***RICHIESTA DI VALUTAZIONE DEL PROGETTO  
AI SENSI DELL'ART. 3 DEL DPR 01/08/2011 N° 151***

***NUOVO COMPLESSO INDUSTRIALE DA REALIZZARSI NELL'AREA  
P.I.P. LOCALITA' TORCHIATI - CHIUSA 3° LOTTO  
MONTORO (AV)***

***VARIANTE CORPO D-B***

***RELAZIONE TECNICA DI PROGETTO***

POLICARB 25 mm 11W

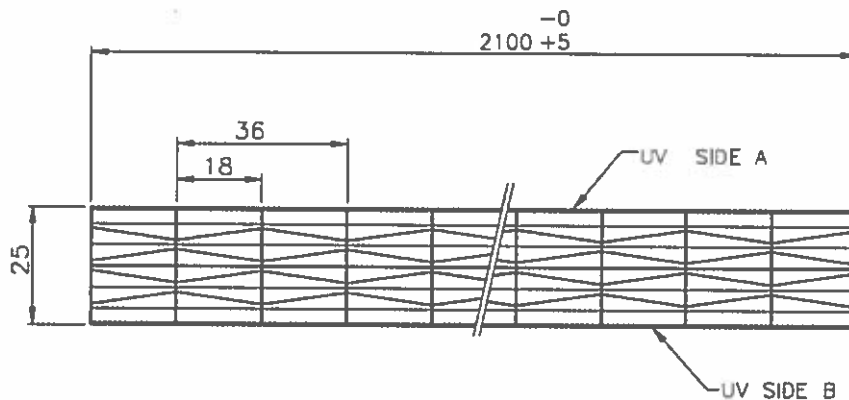
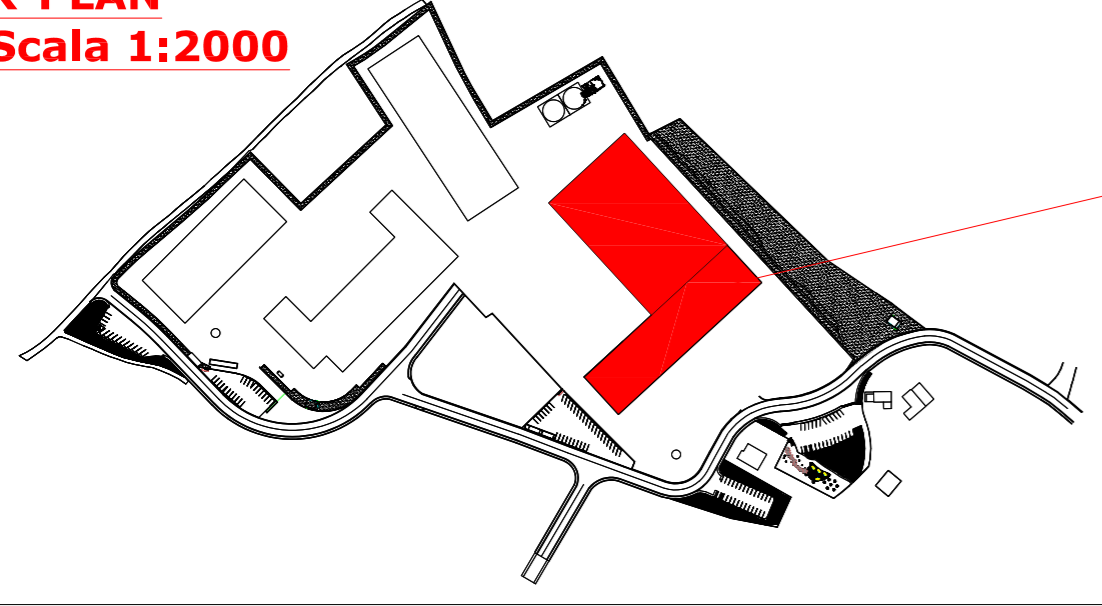
Relativamente alle dimensioni degli EFC si allega nella figura che segue la dimensione dell'EFC che corrisponde alle dimensioni indicate in copertura. La dimensione foro è quindi di 3,80 mq mentre la SUA è ovviamente inferiore e pari a 2,43 mq con un Cv pari a 0,64.

*Tutti i lucernai (anche quelli a shed di tipo fisso) sono dotati di traslucidi basso-fondenti con requisito di bassa pericolosità del gocciolamento (parametro d0) – vedi scheda tecnica del produttore riportata in allegato.<sup>7</sup>*

**SEZIONE b-b**

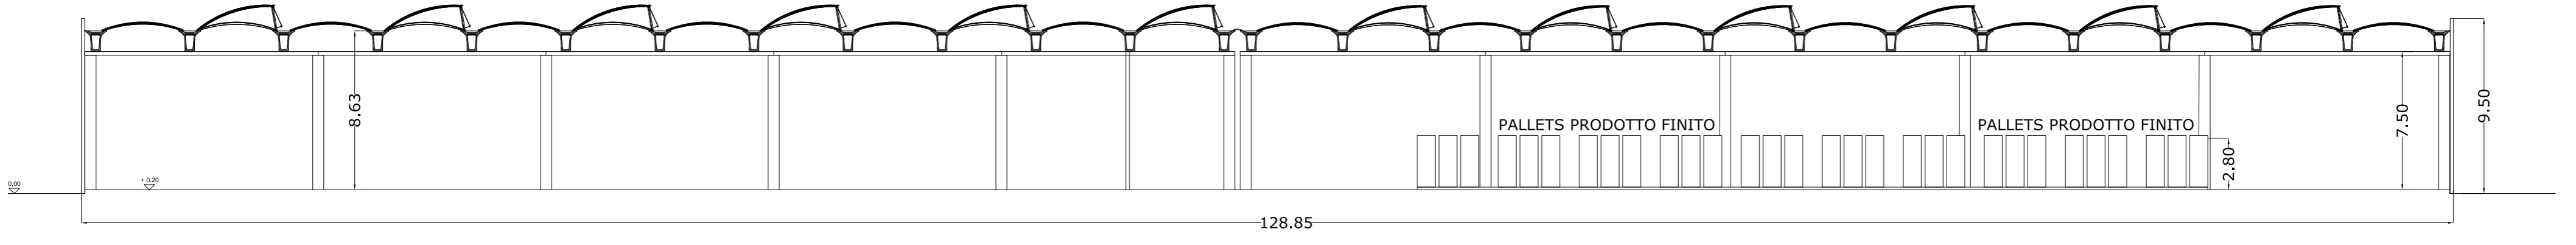
5. sulla tavola TAV 3 la sezione b-b non corrisponde alla linea di sezione indicata sulla planimetria, indicata come E-E; siano apportate le dovute correzioni;

Descrizione:  
 Corpo "B-D"  
 prospetti, sezioni  
 e pianta copertura con evidenza EFC  
 secondo nuovo progetto

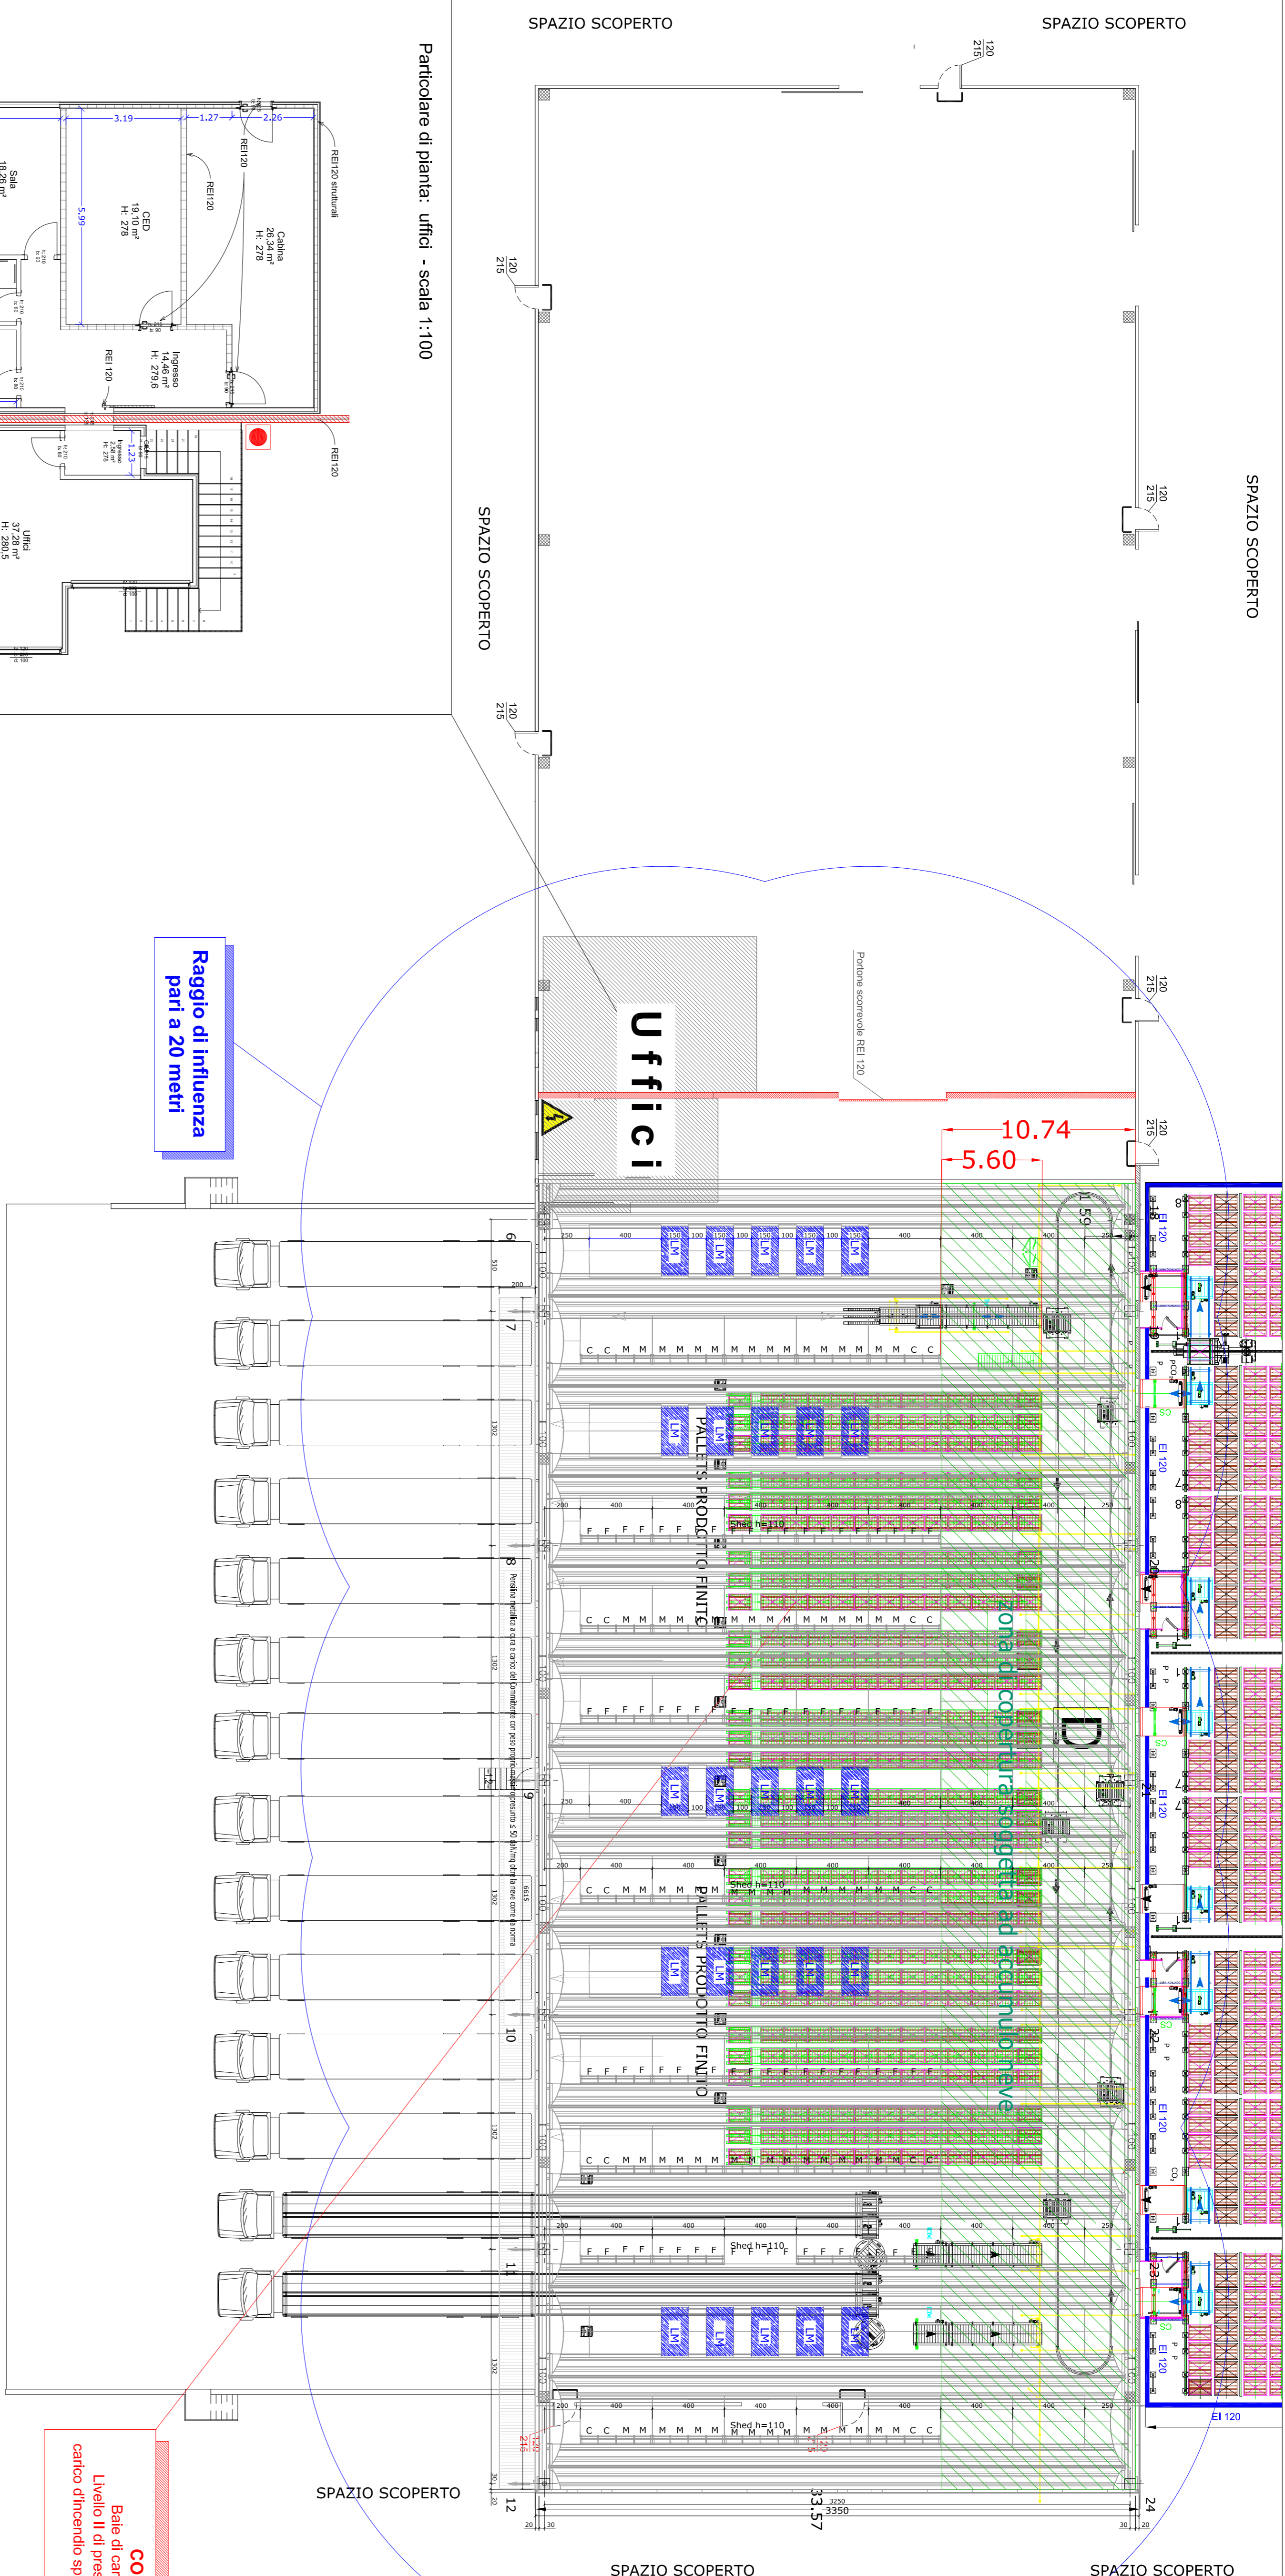
*Nella tavola allegata n° 4 è stata riportata la sovrapposizione tra l'area coperta in cui, per ragioni tecniche di portanza, non è possibile installare sched o aperture in quanto è necessario assicurare il carico accidentale per la neve, ed il layout sottostante. Si noterà come, l'area immediatamente adiacente il Magazzino A, presenta una giostra di distribuzione dei pallets sulla quale il numero di pallets contemporaneamente presenti è esiguo per la natura stessa del tipo di meccanismo.*

Si passa infatti da EFC inseriti negli SHED a EFC piani così come dettagliato nella tavola n° 3 allegata alla presente.

Relativamente alla posizione degli ENFC, come risulta dalla tavola allegata n° 3 – pianta delle coperture – la disposizione permette il più possibile il rispetto delle distanze di cui al punto 6.9.2.1 della norma UNI 9494:2017.

*Nella tavola n° 4 è stata riportato anche la verifica di distribuzione in base ai criteri di cui al punto S.8.5.4 della RTO con raggio di influenza di 20 m.<sup>8</sup>*
